RAD: 13-157924- -2	FECHA: 2014-07-25 17:18:08
DEP: 2020 DIRECCION DE NUEVAS CREACIONES	EVE: 1 REGISTRO/DEPOSITO/CONCESION/DEPOSITO
TRA: 2 PATENTES DE INVENCION	FOLIOS: 9
ACT: 519 PRESENTACION

Asunto:	Radicación:	13-157924- -2
	Trámite:	2
	Evento:	1
	Actuación:	519
	Oficio:	9227
	Folios:	9

Título de la solicitud: "Traviesa de ancho mixto con cuatro carriles". (Rad. No. 13-157924-00000-0000. Folio 1).

Figuras 2, 3 y 7 de D1

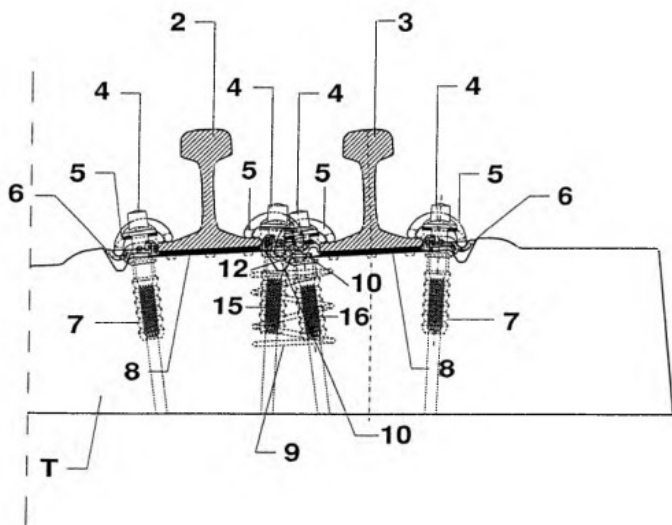
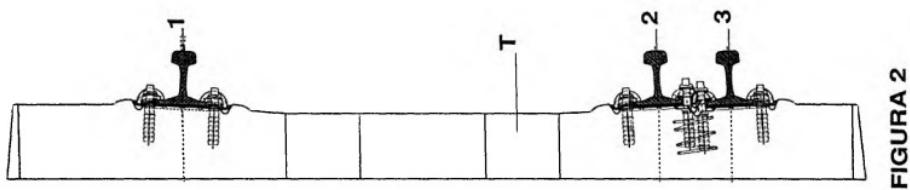
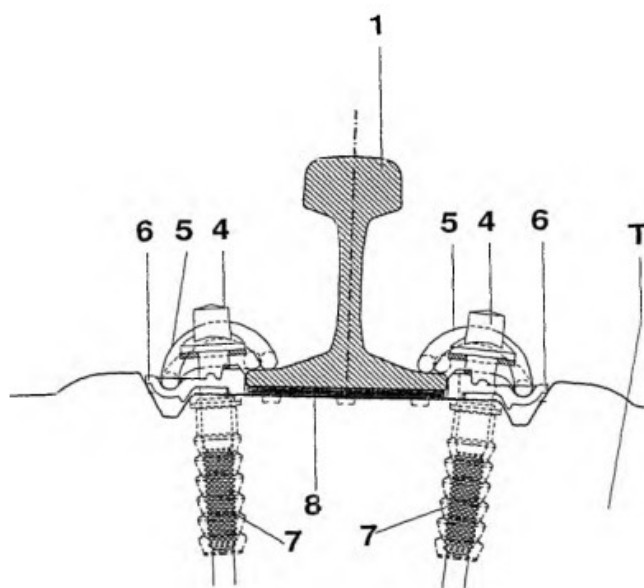
Los documentos D1 y D2 se consideran el estado de la técnica más cercano a la invención definida en la reivindicación 1 porque divulgan traviesas de ancho mixto.

En donde la diferencia entre la invención definida en la reivindicación 1 y el dispositivo enseñado en el documento D1, es que D1 no revela un cuarto carril, pero el documento D2 si revela el cuarto carril.

En consecuencia, la persona del oficio normalmente versada en la materia, incluiría un cuarto carril, revelado en el documento D2 e incluirlo en el dispositivo divulgado en el documento D1 para llegar así al objeto de las reivindicación 1 de la presente solicitud. Por lo cual se considera obvia.

Por lo tanto la reivindicación 1 no cumple con el requisito de nivel inventivo (Art. 18 D 486).
